विपणन संघ के धान संग्रहण केन्द्रों में सी.सी.टी.वी. कैमरा लगाने हेतु संशोधित सूचना

तकनीकि मापदण्ड में निम्नानुसार परिवर्तन किया गया है।

21 Meter Tower Diagram, Specification

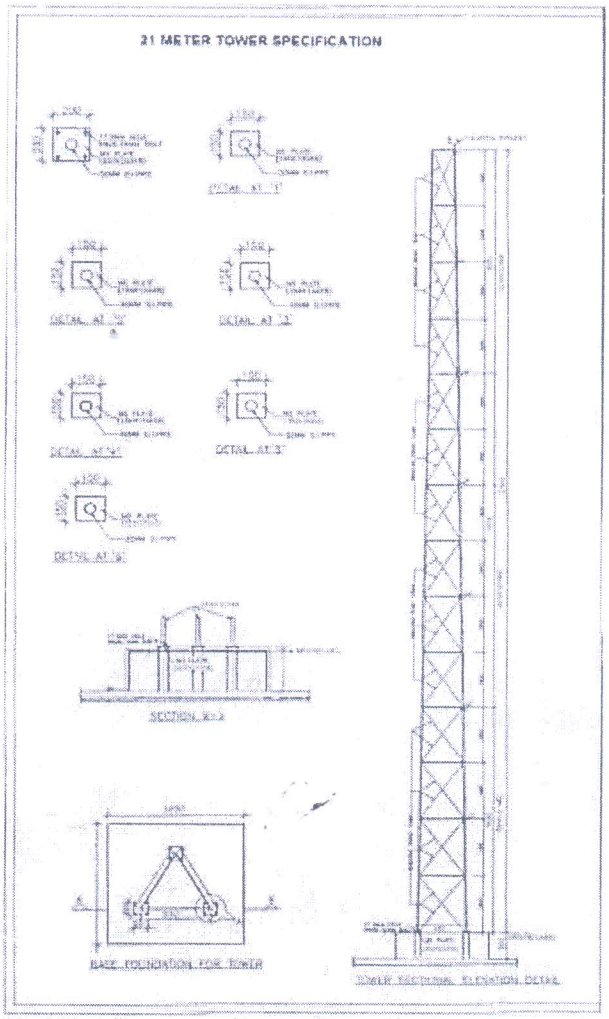
03 निविदा के तकनीकि ऑफर पृष्ठ कमांक 12 के बिन्दु कमांक L में पोल का उल्लेख है जिसे संशोधित कर टावर पढ़ा जावें। सुलभ संदर्भ हेतु टावर की छायाप्रति संलग्न है।
